AUTORIDAD NACIONAL DE LICENCIAS AMBIENTALES

RESOLUCIÓN N° 002092 (24 SEP. 2024)

“Por la cual se resuelven unos recursos de reposición interpuestos en contra de la Resolución 1351 del 5 de julio de 2024 y se toman otras determinaciones”

Por medio de la Resolución 1351 del 5 de julio de 2024, esta Autoridad Nacional autorizó la modificación de la Licencia Ambiental otorgada mediante Resolución 1326 del 05 de agosto de 2020 (modificación 1 de la Licencia Ambiental del proyecto UPME 01 de 2013 (Soacha – Tequendama).

Figura 1 Ubicación de la plaza de tendido 2 sobre la unidad de cobertura de otros cultivos transitorios

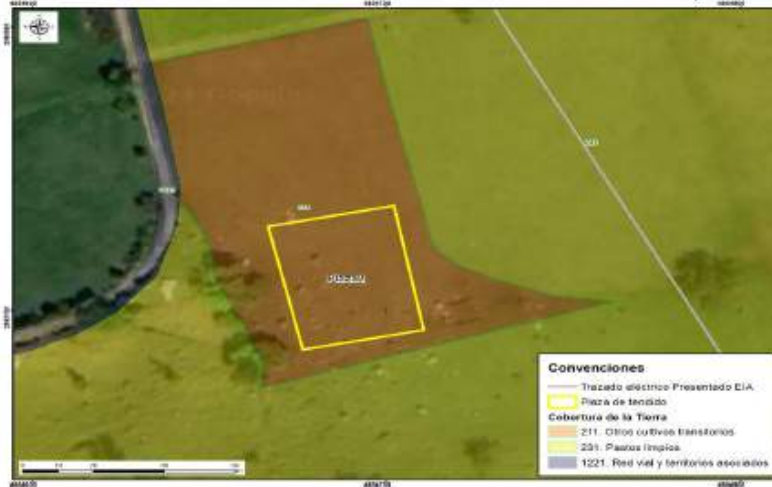
Conforme lo establecido en la zonificación del DMI, adoptada en la Resolución 1596 del 2 de junio de 2006, la plaza de tendido 2 se ubica dentro en una zona de producción y subzona agroforestal sostenible y una zona de protección absoluta. No obstante, tal y como se referenció en el complemento al EIA, dicha área se encuentra dentro de una cobertura de cultivos transitorios (Ver Figura 1 y Fotografía 1), razón por la cual, no es necesario realizar mantenimiento tipo rocería o aprovechamiento forestal. Al no realizarse estas intervenciones no se afectarán los valores de conservación de estas zonas establecidos en la zonificación del área protegida, según se observan en las siguientes imágenes:

Teniendo en cuenta los argumentos presentados por el solicitante frente a las plazas de tendido 2, 9, 10, 11A, 11B y 14, donde se describe el trámite llevado a cabo ante la CAR para la solicitud de sustracción temporal de la infraestructura anteriormente descrita resaltando los informes técnicos DRTE N° 0958 del 29 de mayo de 2023 y DRTE No. 1479 del 25 de julio de 2023, esta Autoridad se permite aclarar que la información tenida en cuenta dentro del proceso de evaluación de modificación de licencia ambiental corresponde a lo establecido en el Acuerdo 18 del 18 de octubre de 2023, “Por medio del cual se modifica el Acuerdo 044 del 18 de diciembre de 2018 “Por el cual se sustrae un área del Distrito de Manejo Integrado de los Recursos Naturales Sector Salto del Tequendama – Cerro de Manjui -, ubicado en la jurisdicción de la Corporación Autónoma Regional de Cundinamarca – CAR”, emitido por el consejo directivo de la CAR, como se expone a continuación:

Figura 3 Coberturas Plaza de tendido 9

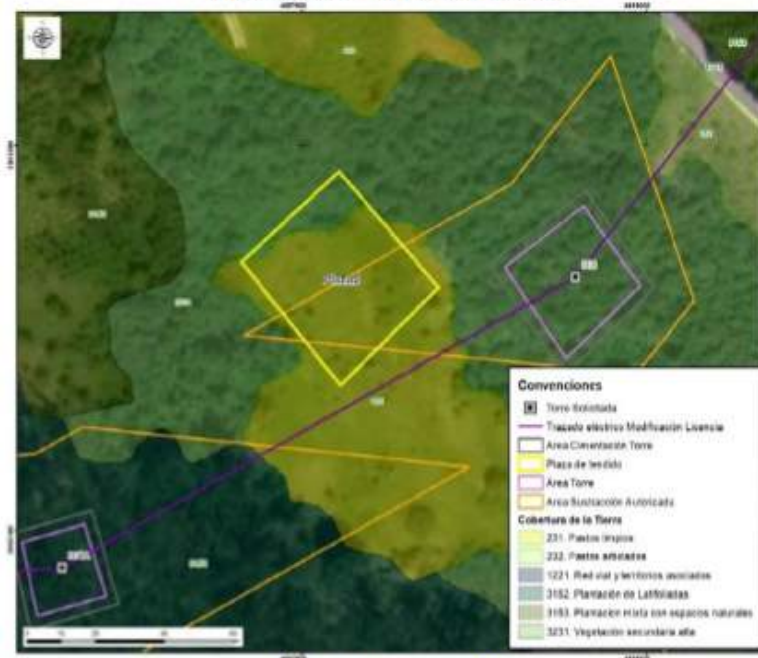
En consecuencia, el acceso Acc-307A-PT98 es necesario para acceder a la plaza con el fin de ejecutar las maniobras que hacen parte de la actividad del tendido. Con relación al argumento de ANLA de que el acceso se encuentra en un área no sustraída nos pronunciaremos más adelante en las consideraciones del acceso 307A-PT98.

En las siguientes figuras se presenta la cobertura actual de la plaza de tendido y el área donde se localiza:

Figura Cobertura Acc-306

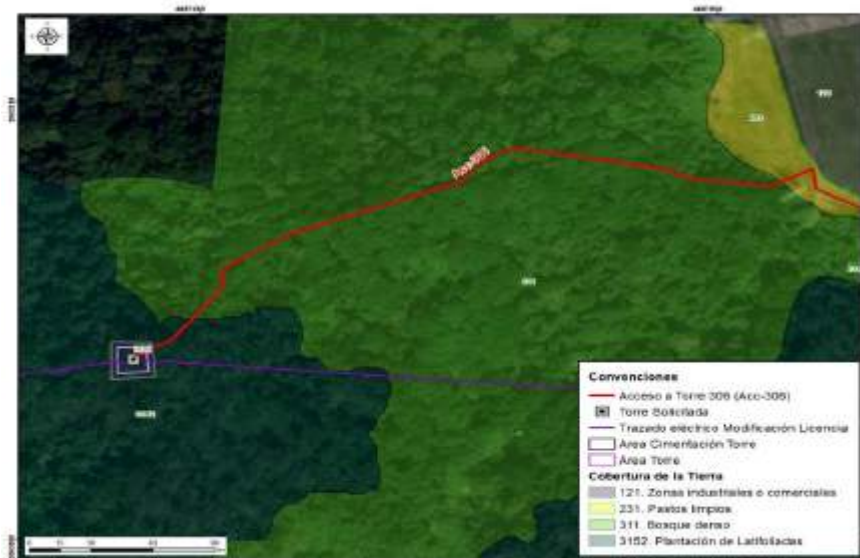
cobertura de bosque denso y de plantación latifoliadas que permite llegar al sitio de torre 306, tal y como se observa en las siguientes figuras.

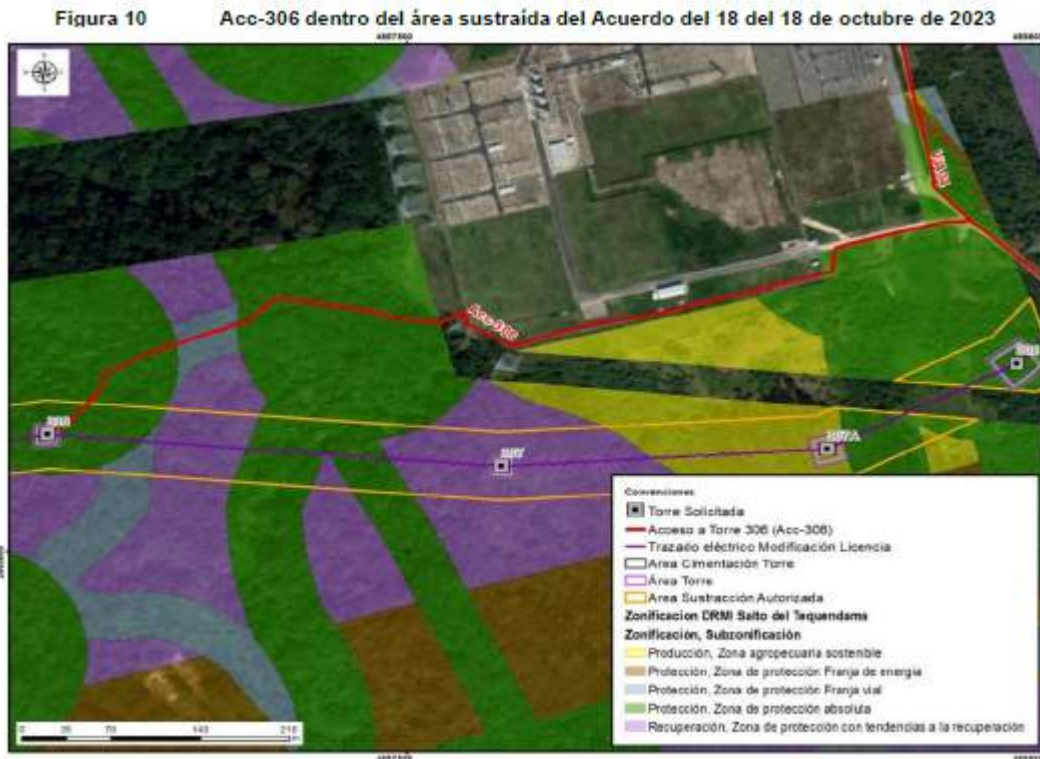
Respecto a lo señalado por ANLA frente a la discrepancia entre lo mencionado en el capítulo 3 del complemento del EIA y lo presentado en el MAG sobre la rocería planteada, se aclara que no se realizarán actividades de mantenimiento tipo rocería, teniendo en cuenta las características mencionadas anteriormente y, por lo tanto, parte del acceso no se incluyó en la capa “área proyecto” del MAG y, por lo tanto, parte del acceso no se incluyó en la capa “área proyecto” del MAG. Por lo anterior, se aclara que la diferencia advertida por la autoridad obedece a un error involuntario con lo presentado en el MAG.

Finalmente, es importante aclarar a la ANLA que este acceso es compatible con el área del DMI. Esto es así porque según lo establecido en la zonificación del DMI, adoptada en la Resolución 1596 del 2 de junio de 2006, una parte del acceso se encuentra en subzona de franja vial que corresponde al camino que rodea la subestación. Adicionalmente, el área de cimentación y área de la torre cuentan con su respectiva sustracción contenida en el Acuerdo 18 del 18 de octubre de 2023. Parte de esta área cubre los últimos 38,62 m del acceso (ver siguiente figura).

Figura 30 Individuos autorizados aprovechamiento forestal torre 311

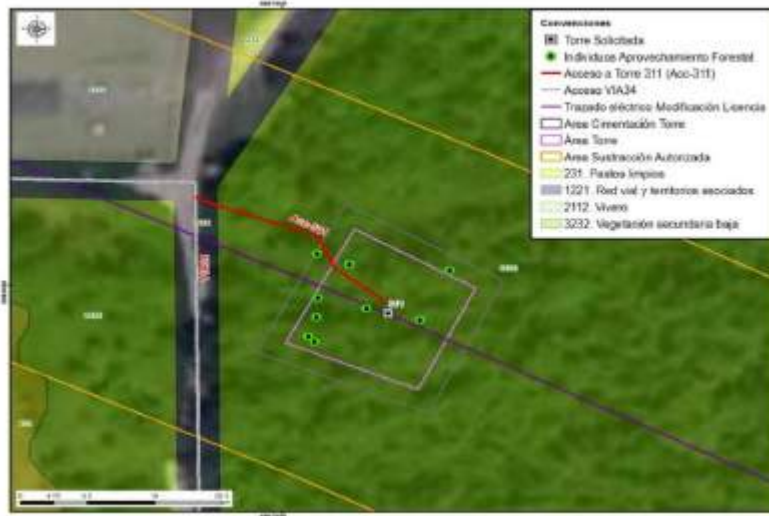
Respecto a lo mencionado por ANLA en sus argumentos en cuanto a la discrepancia entre lo evidenciado en la visita de evaluación y lo presentado en el MAG sobre la rocería planteada, se aclara que se realizarán actividades de mantenimiento tipo rocería, teniendo en cuenta las características mencionadas anteriormente y, por lo tanto, se considera que se presenta consistencia con lo reportado en el MAG. Al respecto, es pertinente aclarar que

Figura 34 Acc-312 en la zonificación y sub-zonificación del DMI

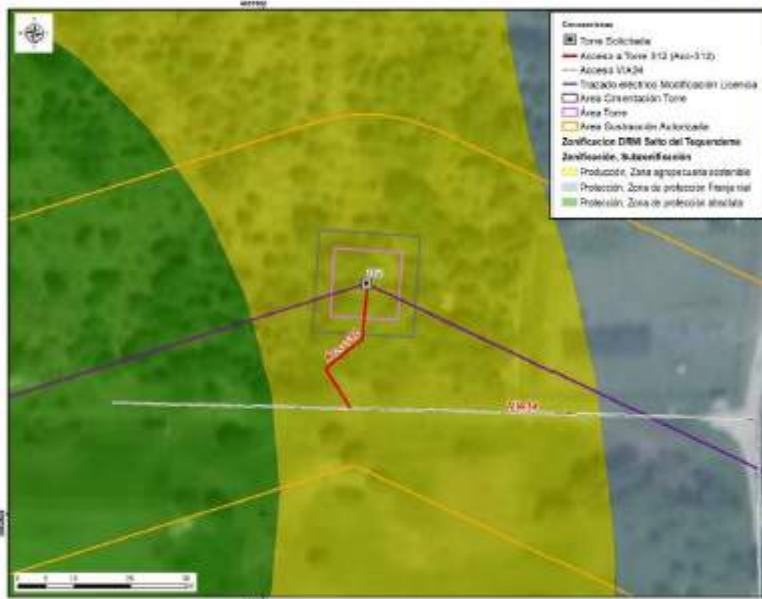
El camino/sendero ACC-312 se encuentra sobre cobertura de plantación mixta con espacios naturales, en el cual no es necesario tramitar el permiso de aprovechamiento forestal. Por el tipo de cobertura, tampoco se requieren actividades de mantenimiento tipo rocería, pues las características de la vegetación del acceso y el ingreso de los materiales y equipos para la construcción y montaje de la torre 312 se realizará de manera peatonal, como se menciona en la tabla 3-8 Descripción de accesos a sitios de torre del capítulo 3. Descripción del proyecto del complemento del EIA. Asimismo, la longitud es de aproximadamente 26.50m hasta el sitio de torre, razón por la cual, no se justifica un

Respecto a lo señalado por ANLA frente a la discrepancia entre lo mencionado en el capítulo 3 del complemento del EIA sobre la rocería planteada y lo presentado en el MAG, se aclara que por las características del terreno mencionadas anteriormente no se realizarán actividades de mantenimiento tipo rocería. Por lo tanto, la diferencia advertida por la autoridad obedece a un error involuntario consignado en el MAG.

Figura 1 Área de influencia total para el proyecto

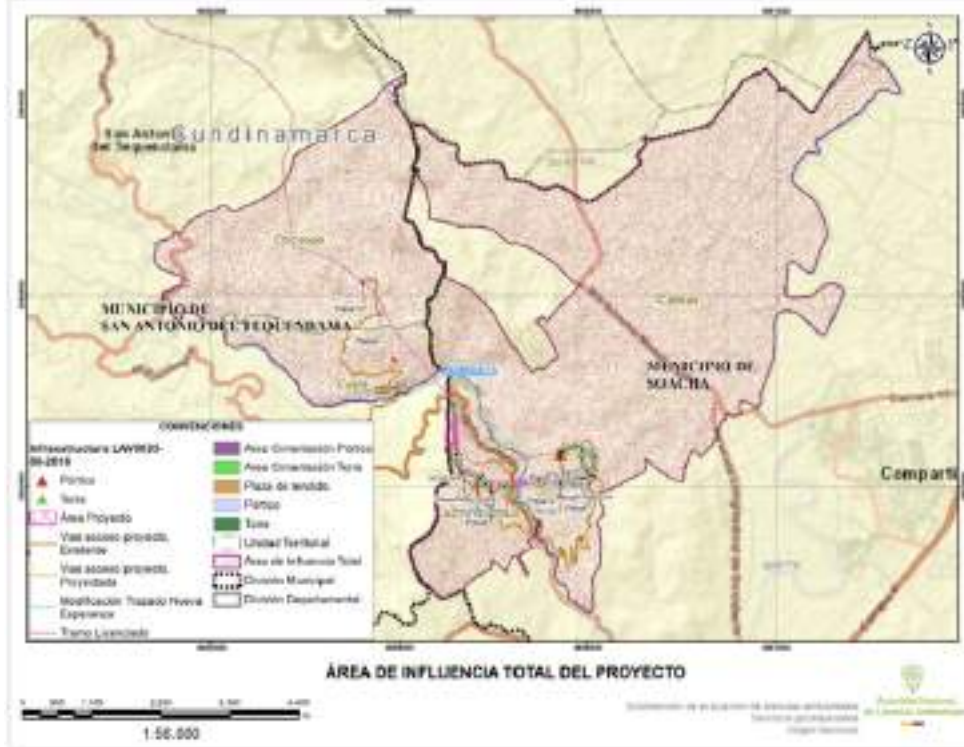
Frente a lo expuesto el Equipo Evaluador Ambiental de la ANLA, realizó la verificación de la información considerada en el concepto técnico 4703 del 05 de julio de 2024 que sirvió de sustento para emitir la Resolución 1351 del 5 de julio de 2024, en el cual señala que el área de influencia total del proyecto incorpora las Veredas San Francisco y Canoas en jurisdicción del municipio de Soacha; y veredas Cúσιο y Chicaque en el municipio de San Antonio del Tequendama, como se presenta en la siguiente figura:
